Monsieur le commissaire enquêteur,

Nous vous prions de bien vouloir trouver les observations au nom de notre association.

Rappel RESUME TECHNIQUE DU PROJET : « La Communauté de Communes des Terres Val de Loire a la charge de la gestion du système de traitement des eaux usées des communes de TAVERS, BEAUGENCY et VILLORCEAU ainsi que le système de collecte propre à chacune des communes. Le système de traitement des eaux usées BEAUGENCY-TAVERS-VILLORCEAU situé sur la commune de TAVERS récolte les eaux usées de trois communes : BEAUGENCY, TAVERS ET VILLORCEAU. La station d'épuration est dimensionnée pour **recueillir 11 800 équivalents-habitants avec une capacité hydraulique de 1900 m³ /j par temps sec et 3850 m³ /j par temps de pluie.** Elle a été mise en service en 2003 et faisait l'objet d'un arrêté préfectoral l'autorisant à fonctionner jusqu'au 16 octobre 2020. La DDT a délivré un arrêté "mettant en demeure la Communauté de Communes des Terres du Val de Loire de régulariser la situation administrative" de la station. **Dans ce contexte, la communauté de communes souhaite déposer un dossier d'autorisation environnementale pour continuer l'exploitation de la station d'épuration da

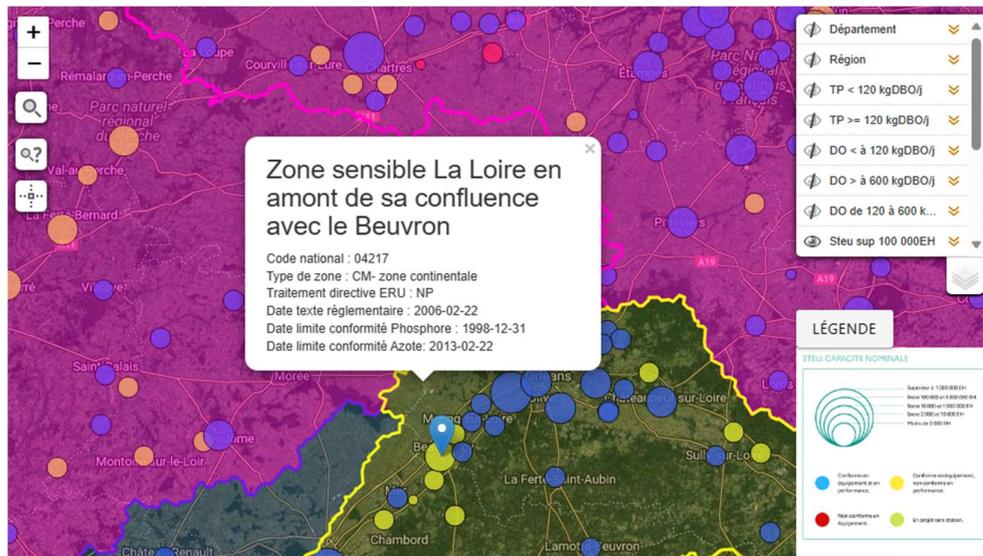
Observation n° 3 : Mauvaise performance de traitement de la station d'épuration

Ces données clefs 2021 sur le portail de l'assainissement fournissent l'historique des performances de la station.

Historique des conformités par paramètre							
	2015	2016	2017	2018	2019	2020	2021
DBO5		Oui	Oui	Oui	Non	Non	Non
DCO		Non	Oui	Oui	Non	Non	Oui
NGL		Oui	Oui	Oui	Non	Non	Oui
PT	Oui	Oui	Oui	Oui	Non	Oui	Oui
RAMR

Il s'avère que la station de Tavers n'est pas conforme en terme de DBO5 (Demande Biochimique en Oxygène correspondant à la quantité de dioxygène nécessaire aux micro-organismes aérobies de l'eau pour oxyder les matières organiques, dissoutes ou en suspension dans l'eau), **ce depuis 2019.**

La conformité en matière de DCO (demande chimique en oxygène = la consommation en dioxygène par les oxydants chimiques forts pour oxyder les substances organiques et minérales de l'eau) **n'est pas non plus acquise de manière permanente.**

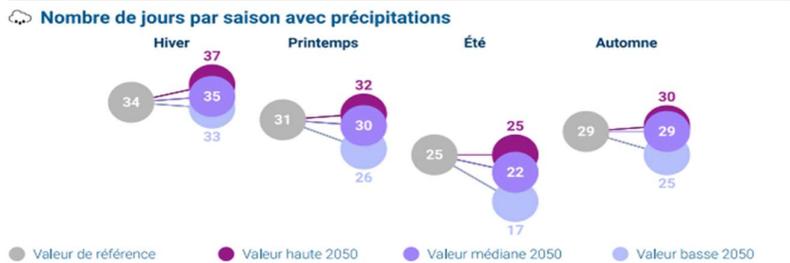
Observation n° 5 : absence de prise en compte des données du climat

Le climat influence l'hydrologie du milieu récepteur (La Loire) et d'autre part la charge entrante dans la station : en cas de fortes pluies par exemple, et a fortiori quand les réseaux sont unitaires (regroupant eaux usées des ménages et eaux pluviales). Sur Beaugency par exemple, les réseaux sont souvent unitaires.

Or, aucune donnée climatique permettant d'évaluer le climat actuel, ni son évolution future ne sont insérées dans le dossier technique.

CLIMADIAG fourni par Météo France indique que les précipitations pourront être plus importantes en intensité et en fréquence en 2050, c'est-à-dire dans les 20 prochaines années. Ces informations devraient alerter sur le fait que la station déjà en limite de capacité de traitement (Observation 1), risque de ne plus pouvoir traiter des charges entrantes importantes induites par des pluies plus fortes en intensité :

COMMUNE DE BEAUGENCY

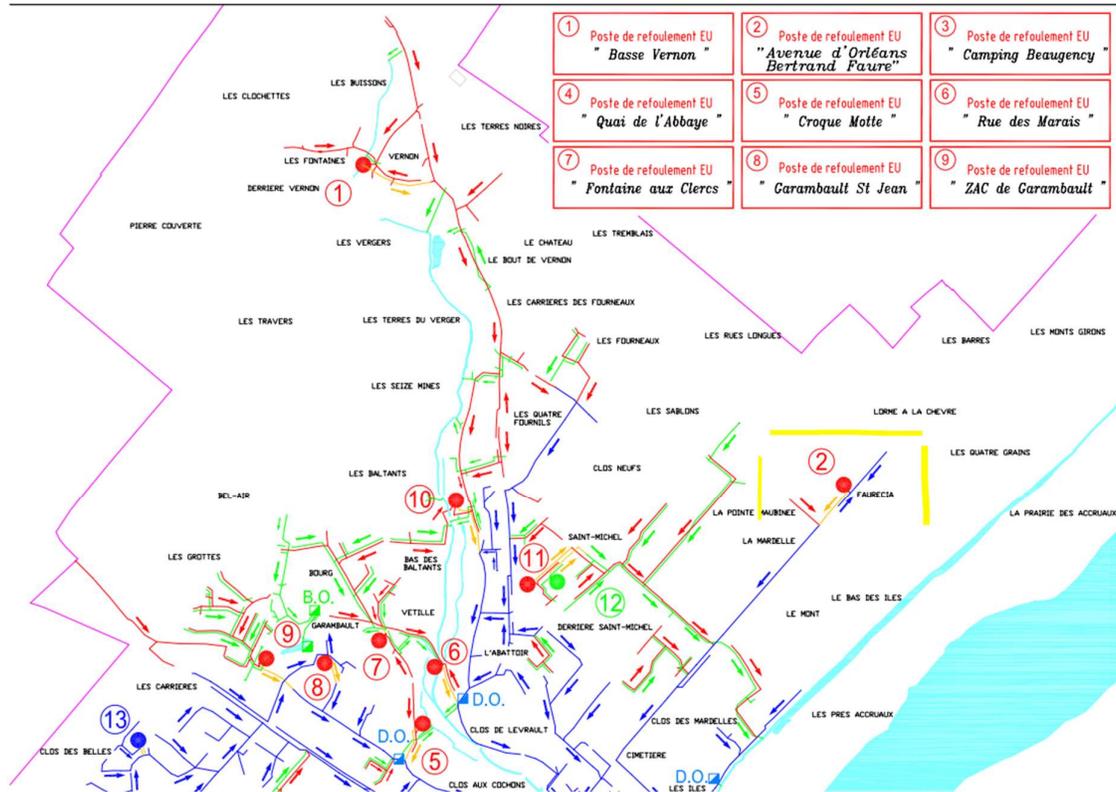
De plus, le projet Val de Loire Promotion, en zone AUi ayant fait l'objet d'une enquête publique en 2023, n'a pas considéré ce point particulier de raccordement aux réseaux et des problématiques de pollutions accidentelles qui pourraient affecter la station d'épuration. Il concerne 50 000 m2 imperméabilisés.

Une imperméabilisation partielle ou totale des sols dans ce secteur est donc susceptible d'entraîner une hausse de la charge entrante. L'annexe du réseau concernant la commune de Beaugency indique une flèche jaune dont la définition indique un refoulement. Dans quel sens va le refoulement ? il semble que cela aille vers un réseau d'eaux unitaire ?

Les 90 salariés du projet Val de Loire Promotion constituent aussi une charge entrante d'eaux usées supplémentaire.

(Nota : Pour la carte du réseau sur Beaugency : Le site intitulé FAURECIA n'existe plus, c'est maintenant FESTA)

- qu'une réponse à la question « L'annexe du réseau concernant la commune de Beaugency indique un refoulement. Dans quel sens va le refoulement ? il semble que cela aille vers un réseau d'eaux unitaire ? » soit résolue car elle est d'importance au regard de l'impact du projet de Val de Loire Promotion sur le fonctionnement de la station d'épuration ;

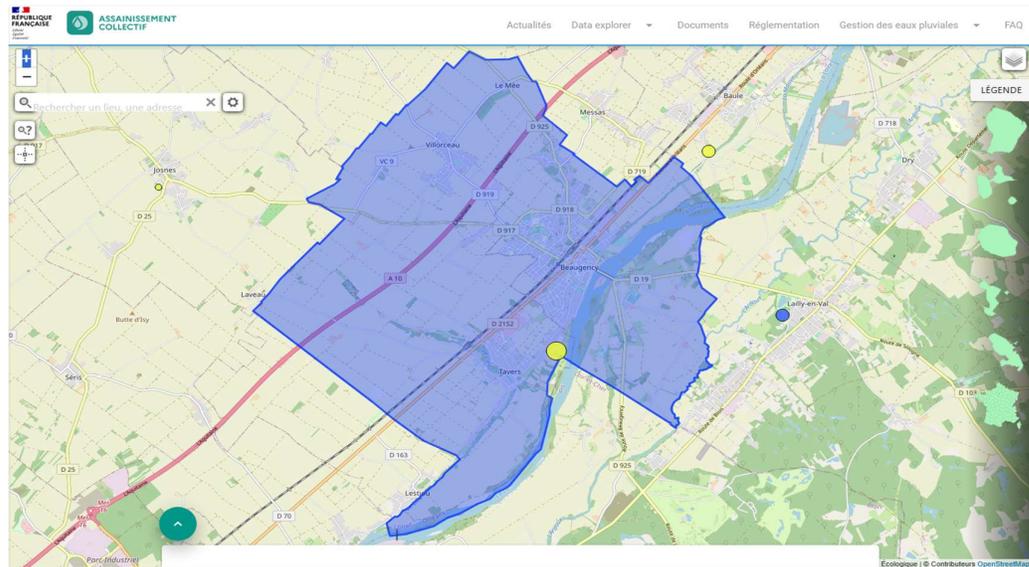
Pour les eaux souterraines (en cas de fuite ou de débordement) : la même source (agence de l'eau) montre en une amélioration (niveau qualité bon) pour les alluvions moyennes avant Blois par rapport aux données

présentées

p.16
